PROJET DE CENTRE DE TRI TRANSFERT DE DECHETS SUR LES
COMMUNES DE SAINT-JEAN-DES-CHAMPS ET SAINT-PLANCHERS

DEMANDE D'AUTORISATION ENVIRONNEMENTALE

**NOTE COMPLEMENTAIRE N°3 EN REPONSE A
L'AVIS DE LA MRAE DU 18/04/2024**

SUIVI DU DOCUMENT :
NC3-08210098-023 – Note complémentaire 3- MRAe

Figure n°1. Identification des zones étudiées

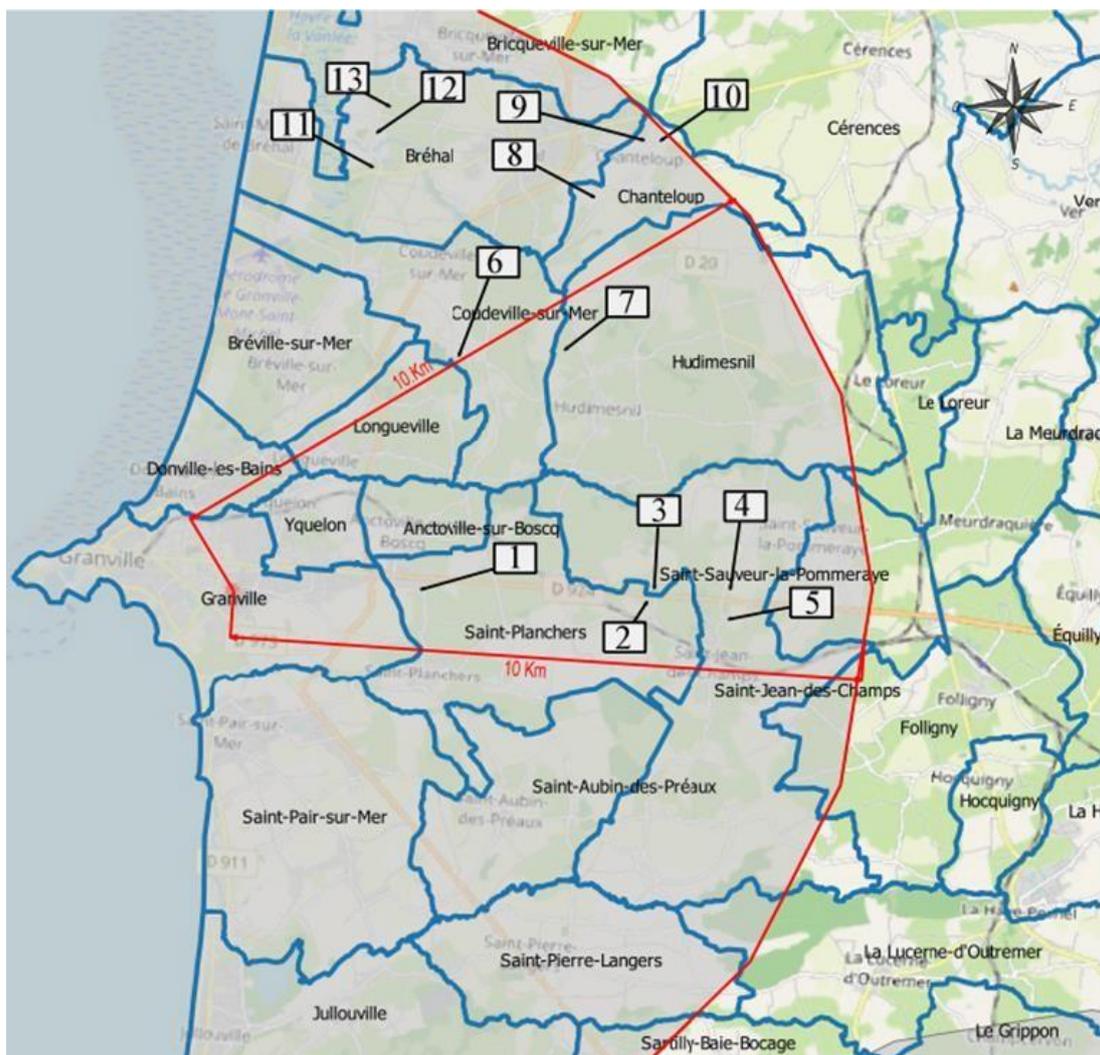
L’autorité environnementale recommande de compléter la justification de la localisation du projet de centre de tri, en décrivant plus précisément les sites alternatifs non retenus et en détaillant l’analyse comparative des incidences environnementales et sanitaires potentielles du projet.

Comme précisé dans l’avis de la MRAe, le choix du site est présenté au chapitre E.4.2 de la pièce D2 – Etude d’impact. Des compléments sont apportés ci-après.

Les zones étudiées sont présentées sur la carte ci-après et dans la pièce D2 (figure 141).

Figure n°47. Voies potentiellement empruntées par les camions issus des déchetteries

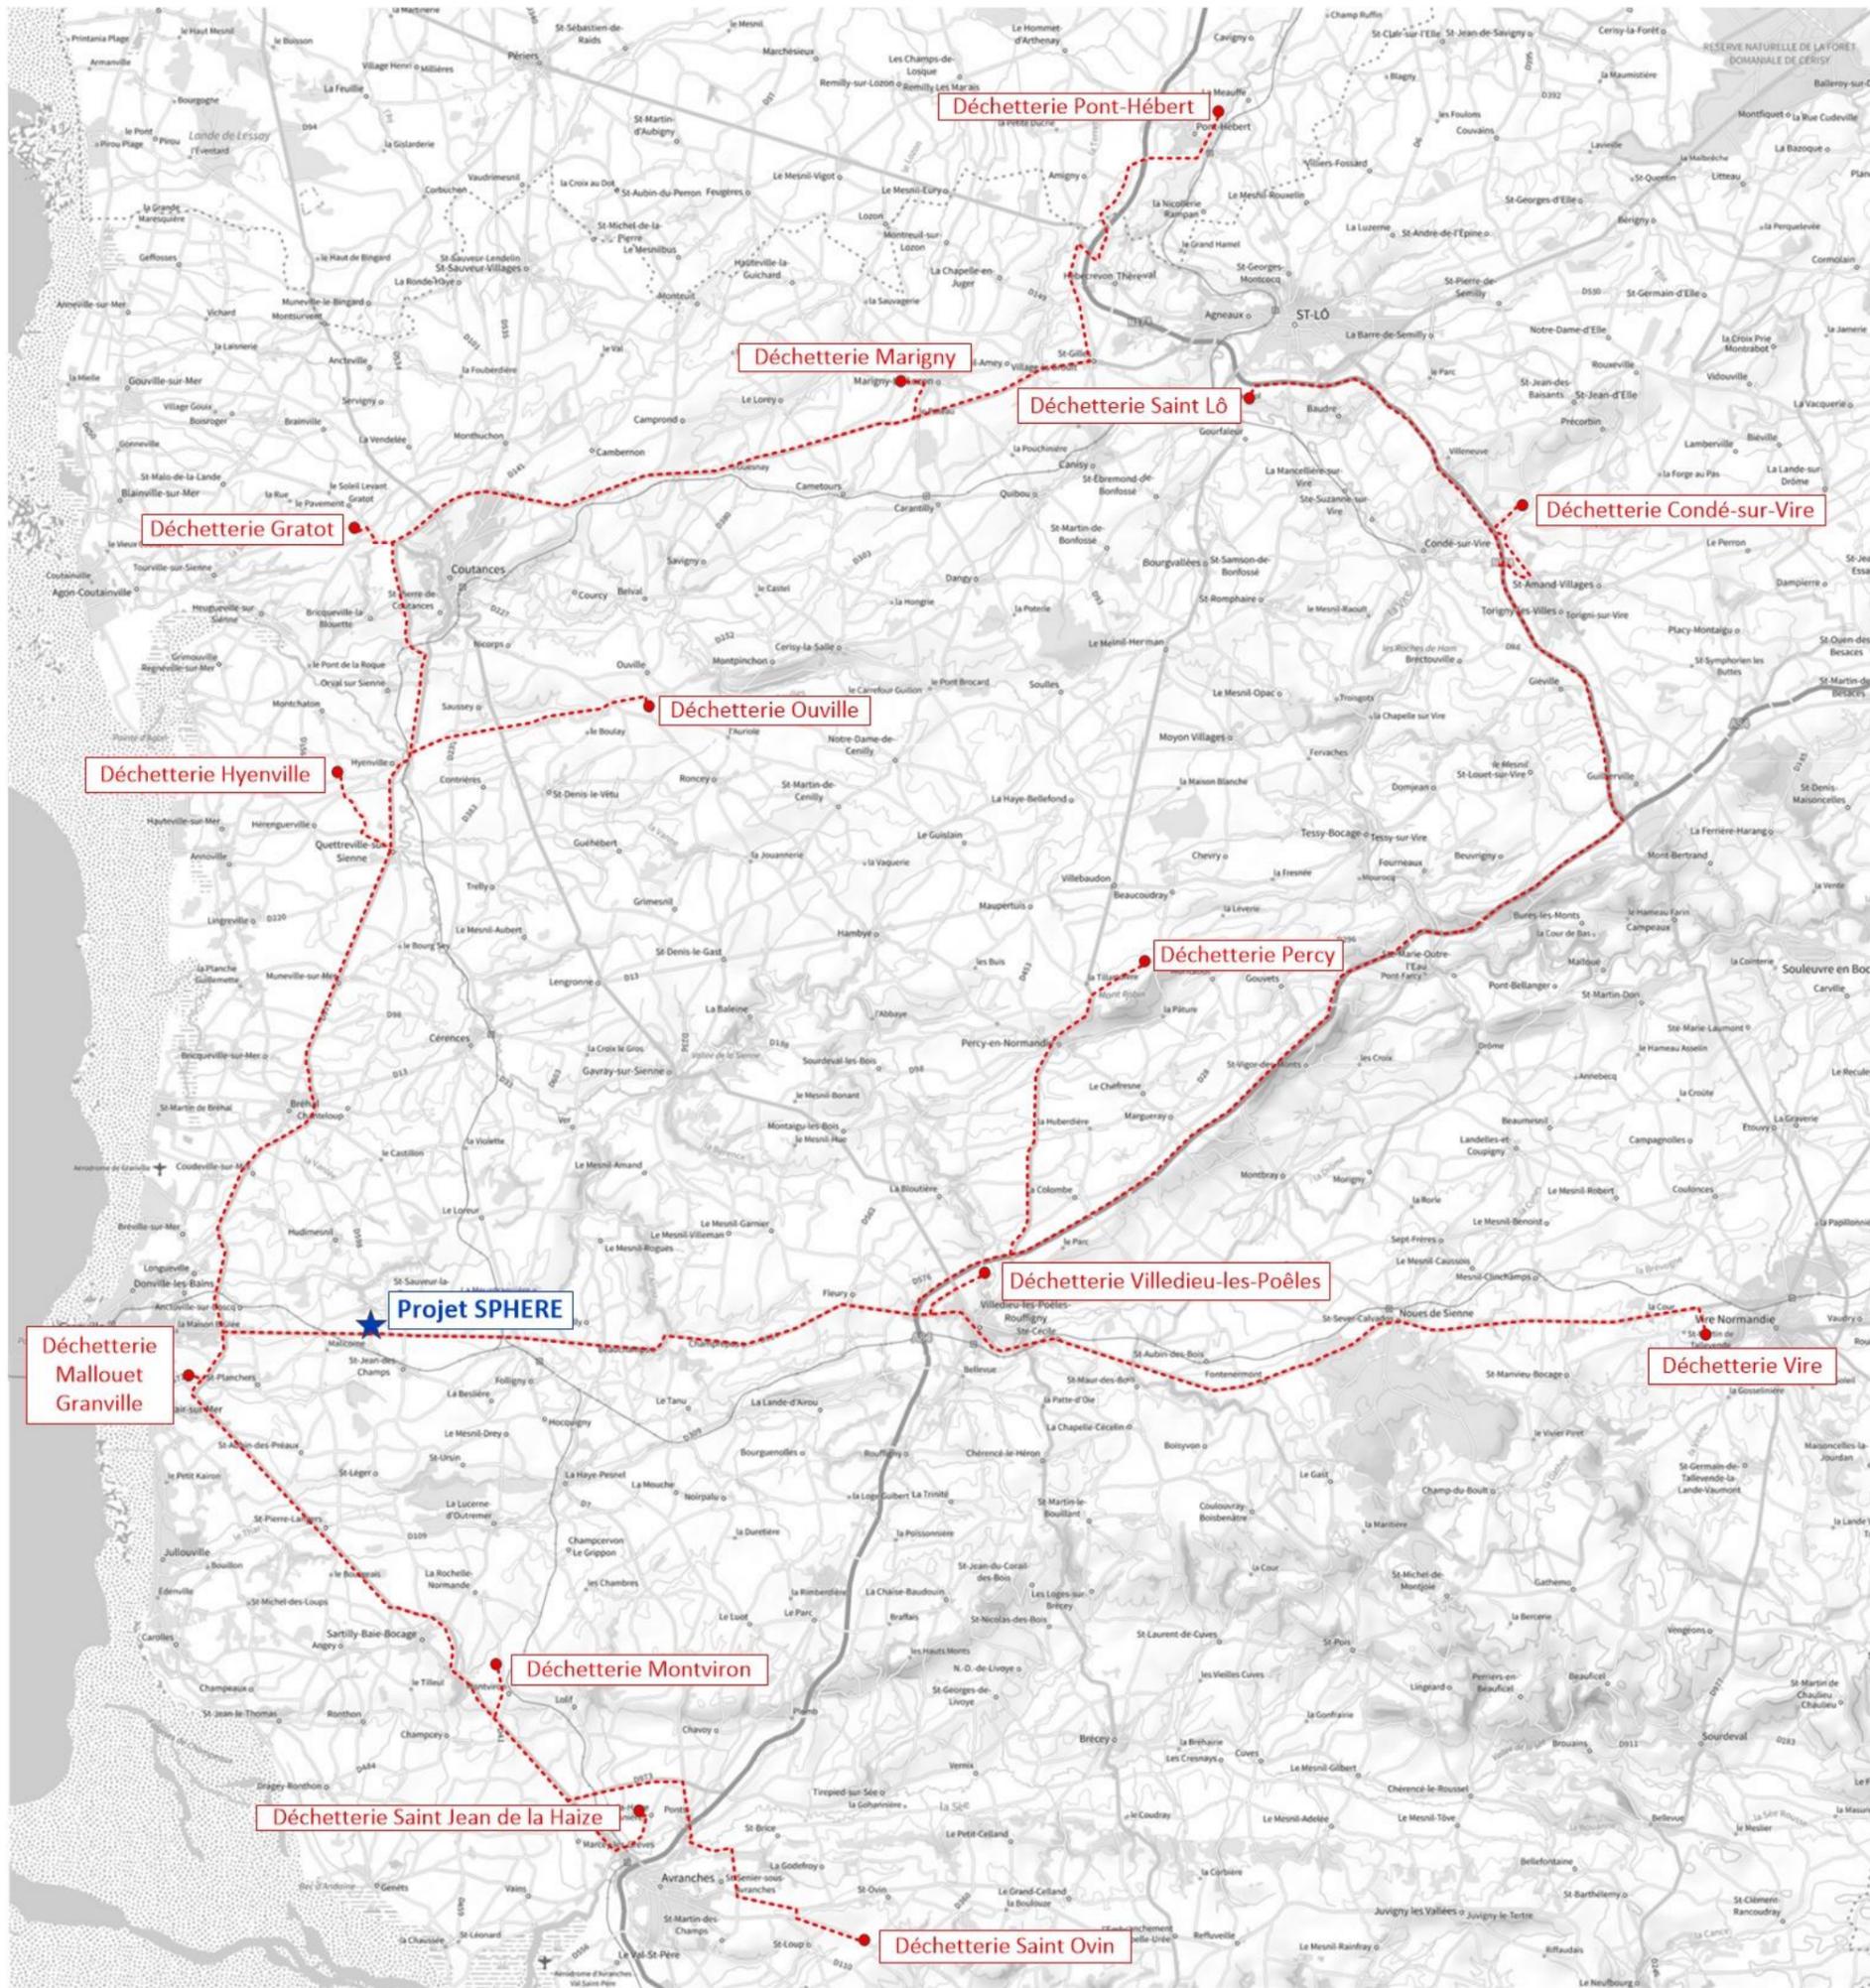
L'autorité environnementale recommande d'évaluer les incidences sur l'environnement et la santé du trafic occasionné par l'activité du futur centre de tri, notamment au regard des pollutions sonores et atmosphériques générées, à l'échelle de l'ensemble des itinéraires envisagés de collecte, et de préciser les mesures prévues pour éviter ou réduire ces incidences, notamment dans le cadre d'un plan de circulation à l'échelle du territoire desservi.

L'utilisation des grands axes de circulation sera privilégiée pour ne pas encombrer les axes secondaires voir tertiaires non adaptés. Ci-après est présenté le plan de circulation des principales routes qui pourraient être empruntées par les camions venant des déchetteries. Les marchés de reprises des déchets étant soumis à appel d'offre, les déchetteries citées sont celles pour lesquelles la société Sphère a déjà un marché où celles présentes dans le rayon d'intervention de la société. Ce plan ne prend pas en compte les trajets des clients industriels. En effet, ceux-ci sont nombreux, répartis sur l'ensemble du territoire et disposent de tonnages bien inférieurs à ceux pouvant provenir des déchetteries.

Les camions emprunteront principalement les routes départementales suffisamment dimensionnées pour la circulation de ce type de véhicules. Peu de centres villes seront traversés. Cela permettra de limiter les arrêts et/ou ralentissements des camions lors des traversées des zones limitées à 30/50 km/h. En effet, les phases de relance des camions sont les phases les plus polluantes.
